ZP.271.4.6.2.2015

UCZESTNICY POSTĘPOWANIA

Dotyczy: przetargu nieograniczonego „ Budowa I etapu ul. Sokolskiej wraz z łącznikiem do ul. Barbórki – dokumentacja projektowa” (sprawa nr ZP.271.4.2015).

Zatwierdził nr 3
do pisma ZP. 271.4.6.2.2015
str. 1

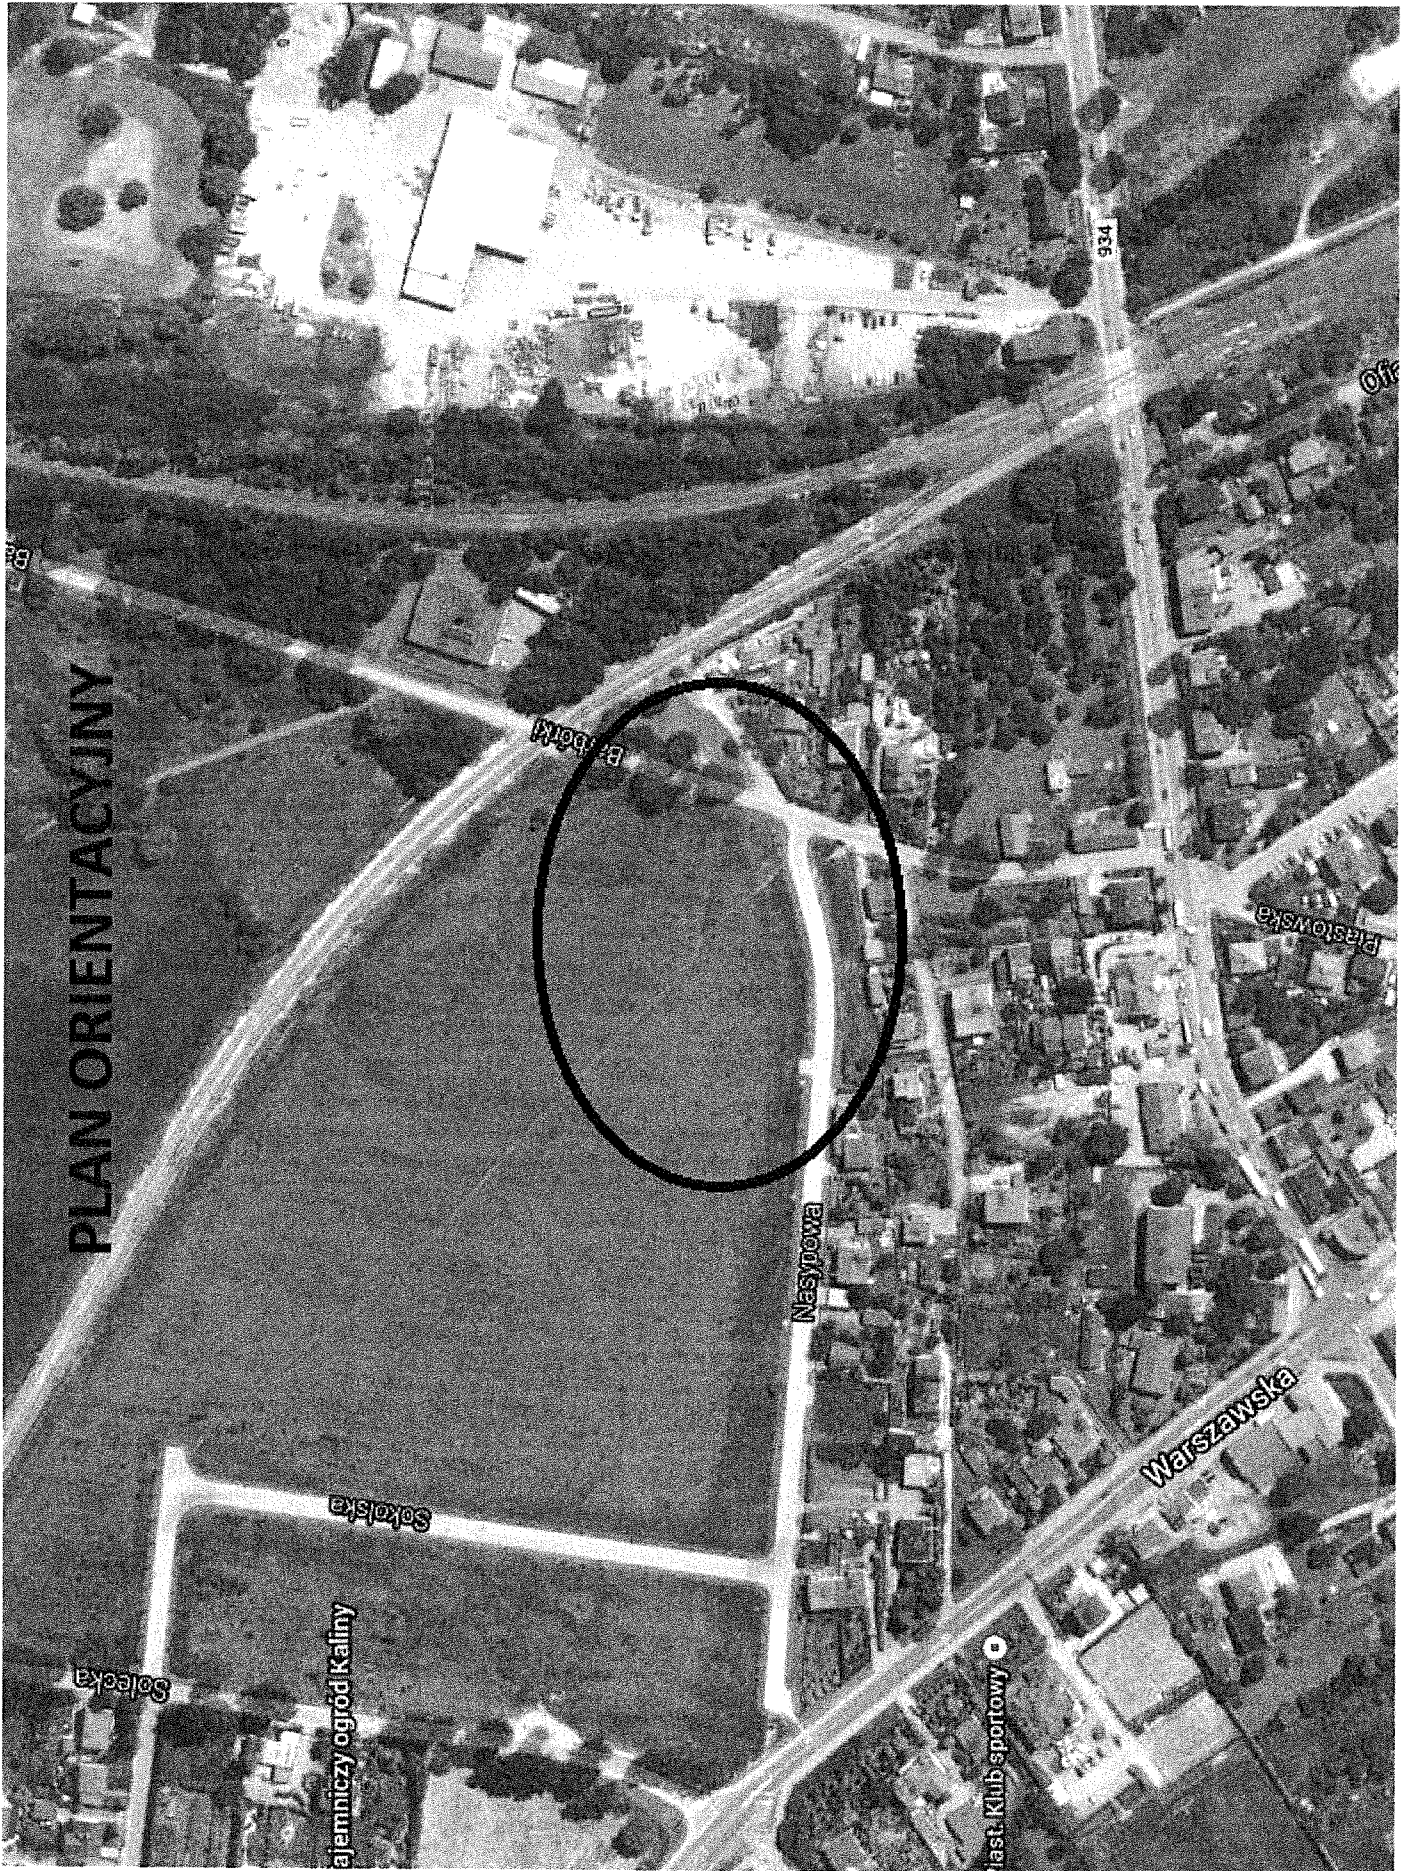
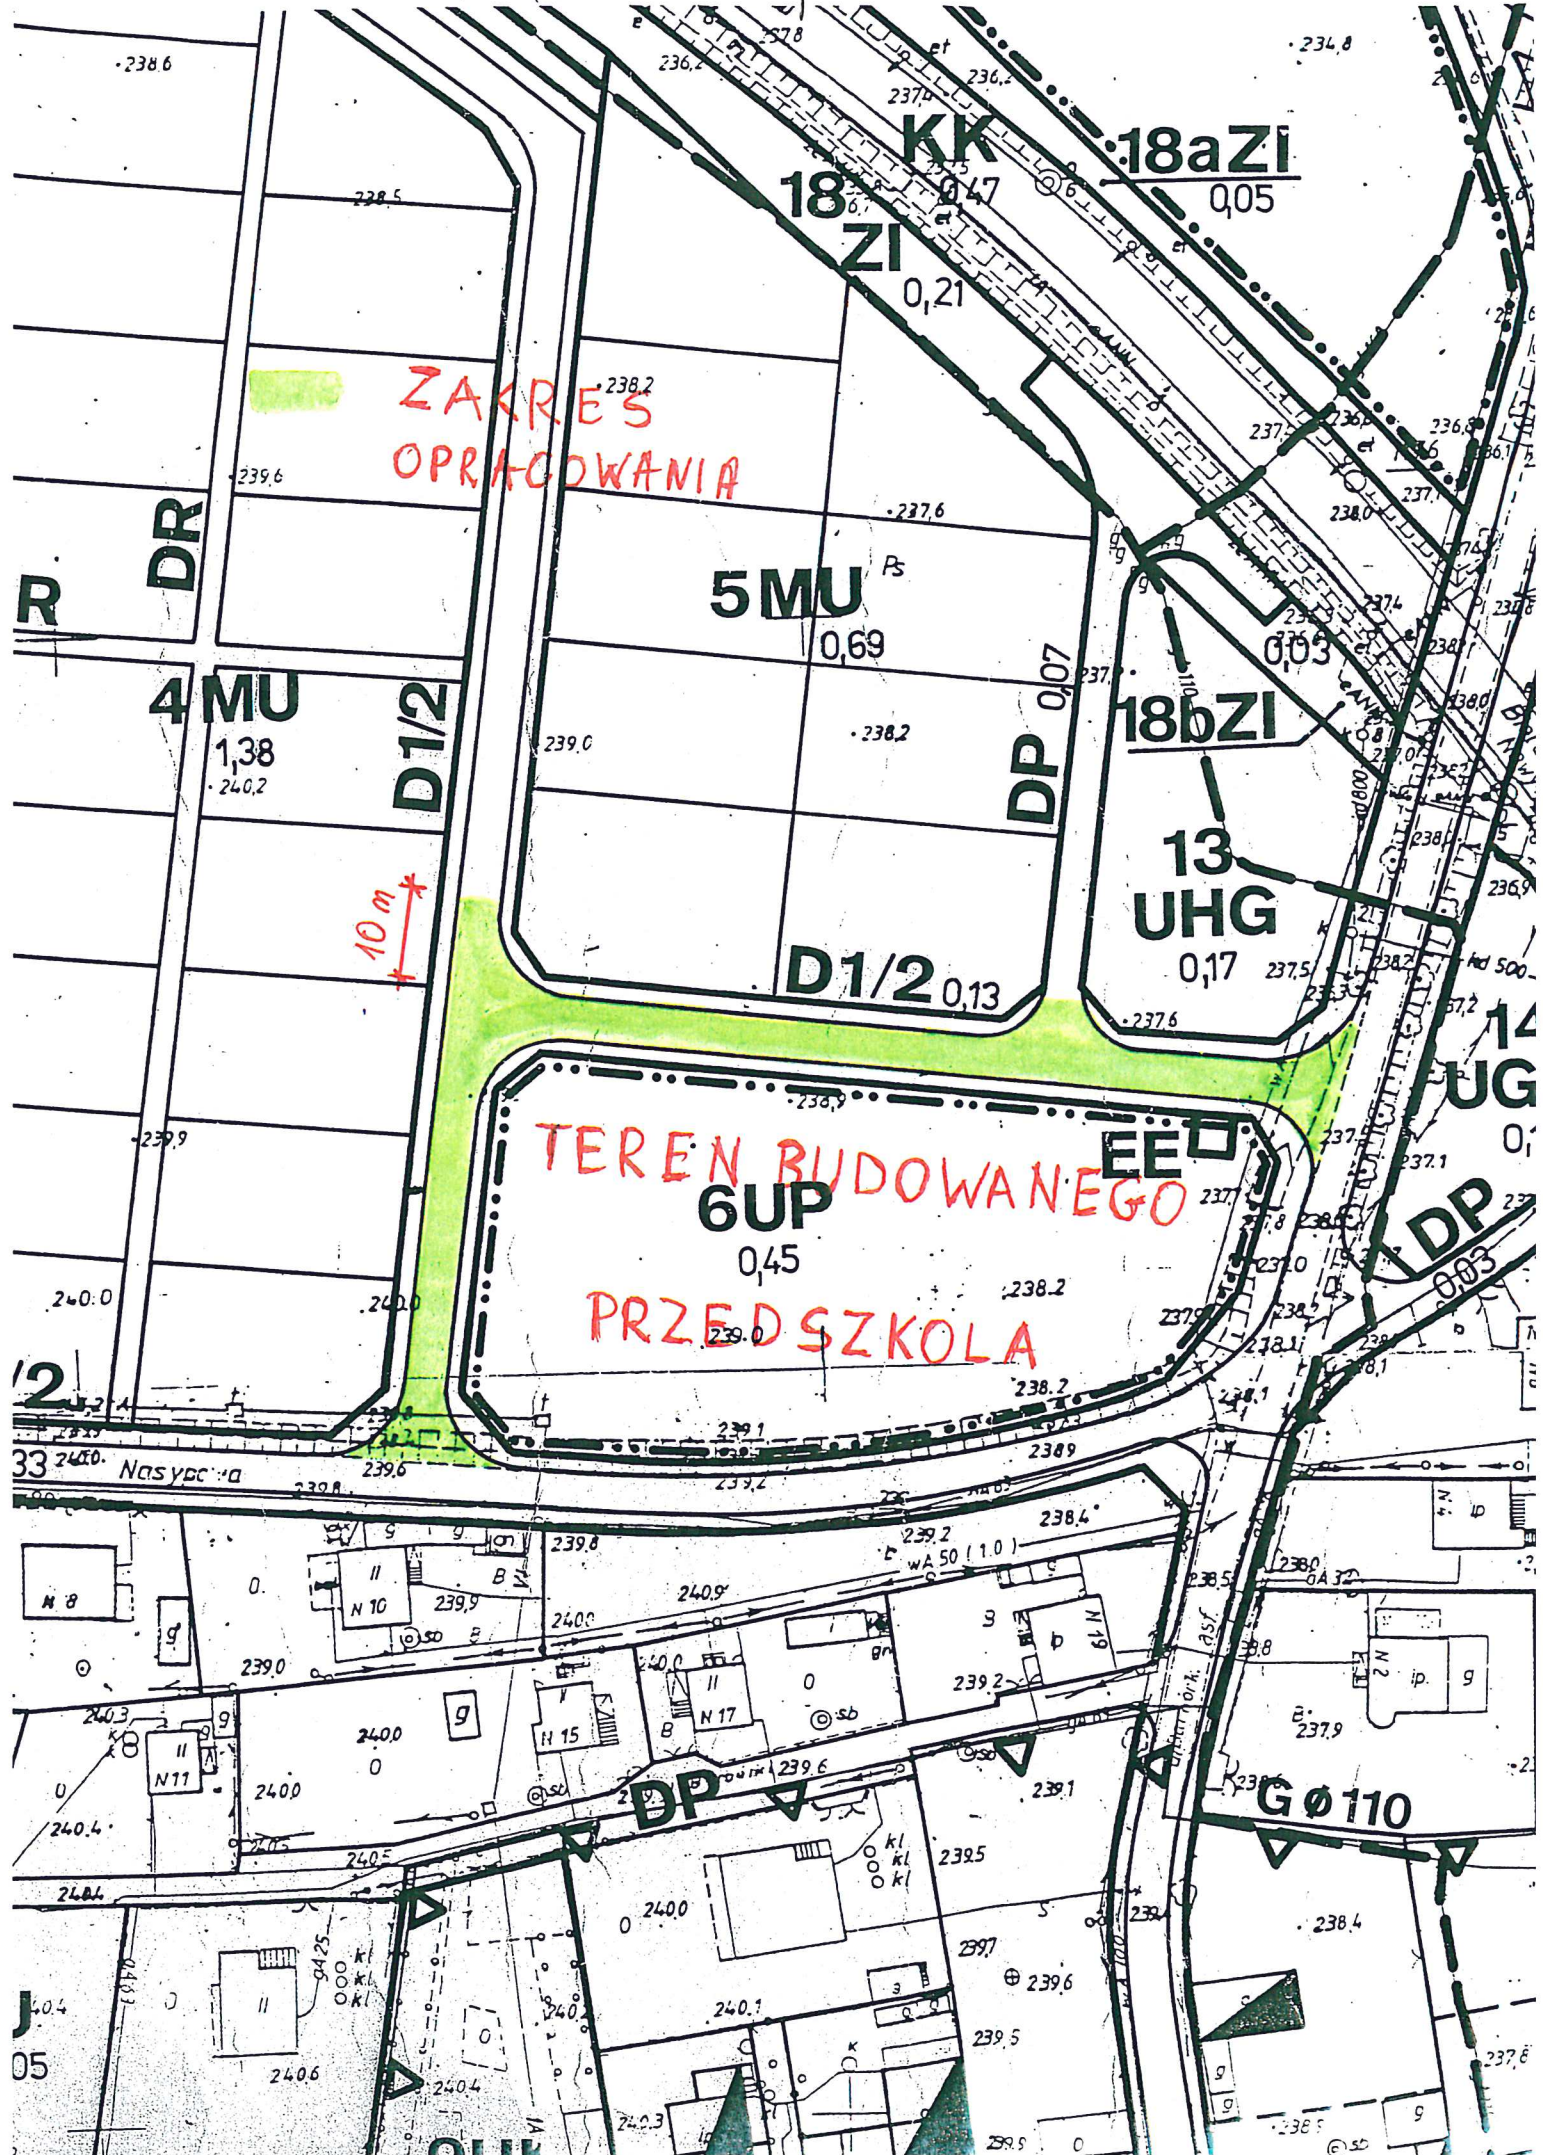
1. Prosimy o załączenie planu zagospodarowania terenu przedszkola, o którym mowa w SIWZ
2. Prosimy o załączenie orientacji z oznaczeniem lokalizacji inwestycji (wskazanie przebiegów dróg), gdyż analiza ogólnodostępnych materiałów nie daje jednoznacznych informacji o przewidywanym przez Zamawiającego przebiegu inwestycji

Ad. 1 i 2. W załączeniu plan orientacyjny i zakres opracowania (zał. Nr 3 na 2 ark.).
